**MEMOIRE EN REPONSE**  
**AUX OBSERVATIONS EMISES LORS DE LA CONSULTATION PUBLIQUE AYANT**  
**POUR OBJET L'AMENAGEMENT DU LOTISSEMENT LES ROSES**

Principe de répartition des eaux dans les bassins :

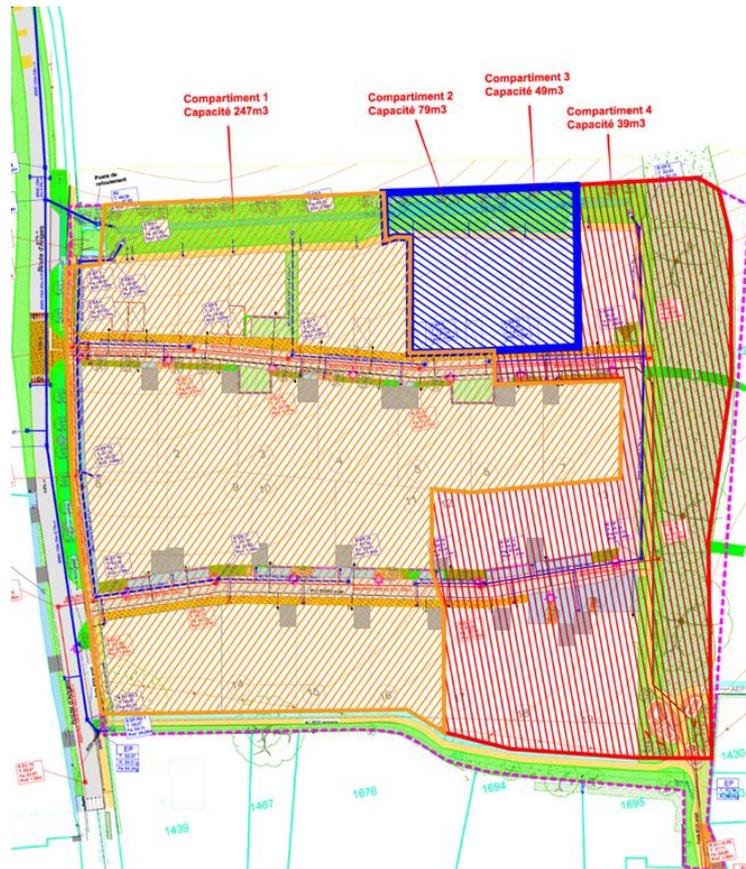
*- dans la gestion des eaux pluviales, dans un contexte de réchauffement climatique et de sécheresse croissante. Le drainage des terrains à bâtir, exposera fatalement les hauteurs de Soulaire à un assèchement et à l'aggravation des phénomènes de fissuration des maisons en périodes sèches.*

Ainsi, la gestion des eaux est envisagée par la création d'un bassin de rétention avec compartiments étagés :

Le bassin de rétention a été conçu pour s'intégrer au mieux dans la topographie. Ainsi, les compartiments sont étagés les uns par rapport aux autres selon le schéma présenté ci-dessous.

Chaque compartiment sera équipé d'un ouvrage de régulation et d'une surverse vers le compartiment aval sans possibilité de remontée des eaux dans le compartiment amont.

Les eaux sont conduites via des collecteurs enterrés vers le bassin de réduites.
